Betrifft: Antrag der Bürgerliste Edermünde

Von: Heibert Roland <Roland.Heibert@SW-KASSEL.de>
Gesendet: Freitag, 29. Januar 2021 12:55
An: Blum, Harald
Cc: Heinemann Melanie-Susanne; Baum Lothar
Betreff: Standorte für Schnellladestationen
Anlagen: Ladestationen.pdf

Betreff: Standorte für Schnellladestationen

Holzhausen

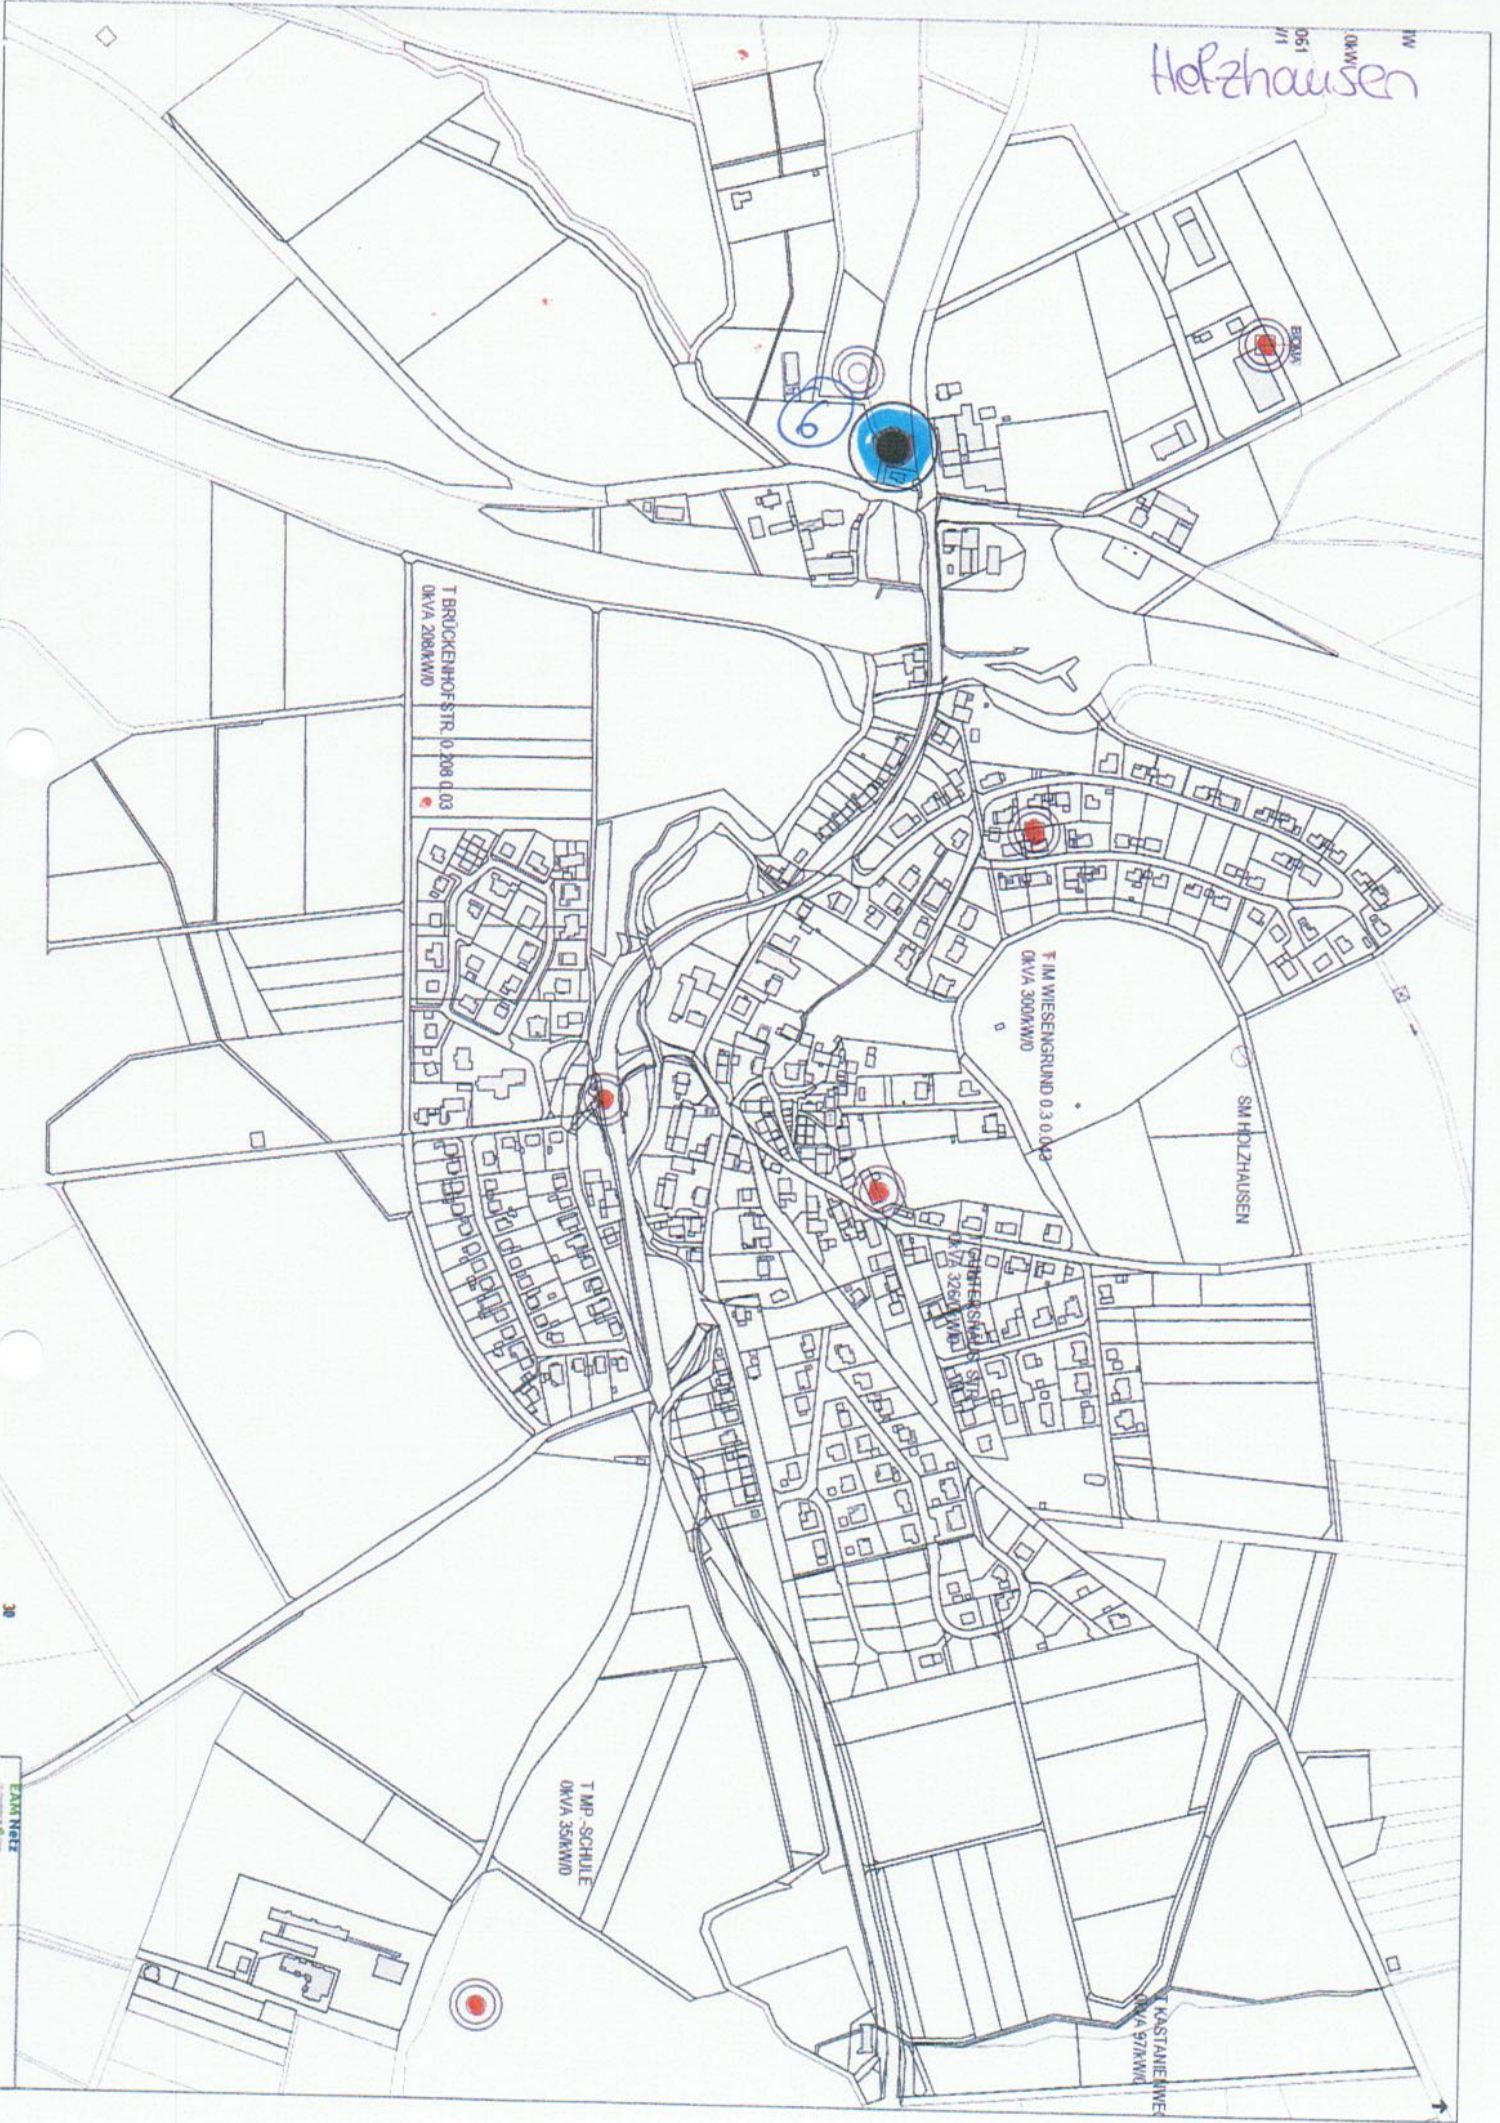
Nach einer ersten Einschätzung würden wir die Standorte (5) und (6) für Schnellladestationen empfehlen. Für die übrigen Standorte würden wir eher konventionelle Ladesäulen (Wechselstrom, Langsamladung 3-5 Std) empfehlen. Diese sind in der Anschaffung wesentlich günstiger. Für kommunale Zentren oder Wohnanlagen bieten wir auch Elektromobilität in Verbindung mit Carsharingkonzepten an. Vielleicht wäre das auch etwas für Standort (1).

Holzhausen: (6) Parkplatz Schwimmbad / Sportgebäude SC Edermünde
